東海第二発電所
新規制基準への適合性に係る
主な変更点について
(コメント回答)

平成30年5月25日
日本原子力発電株式会社

1. コリウムシールド高さの妥当性について(1/9)

(1) 審査会合(2018年5月15日)での指摘事項及び回答事項

(2) デブリ堆積高さの評価方針

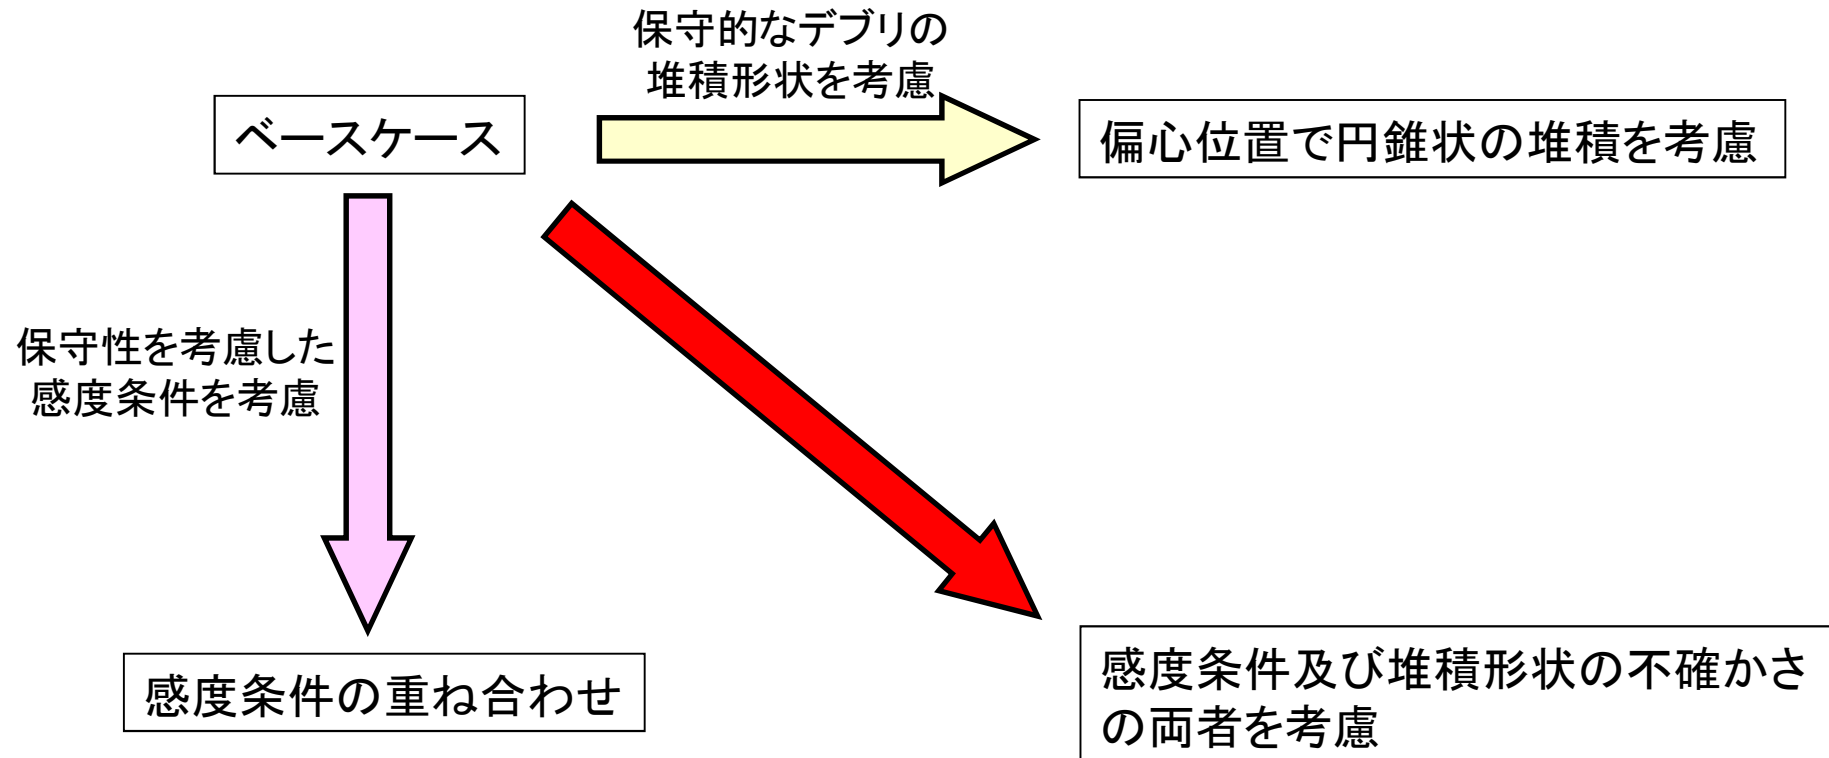
- ・デブリ堆積高さの最確条件ケースと感度ケースについて、各ケースの条件を含め整理すること。

- ・RPV破損時のデブリ流出状況の推測などを踏まえ、最確条件／ベースケースを設定
- ・ベースケースに対して保守性を考慮した感度条件を設定し、デブリ堆積高さを評価
- ・デブリの堆積形状の不確かさも考慮し、デブリ堆積高さを評価
- ・粒子化層がコリウムシールドを超える場合は、その影響を評価
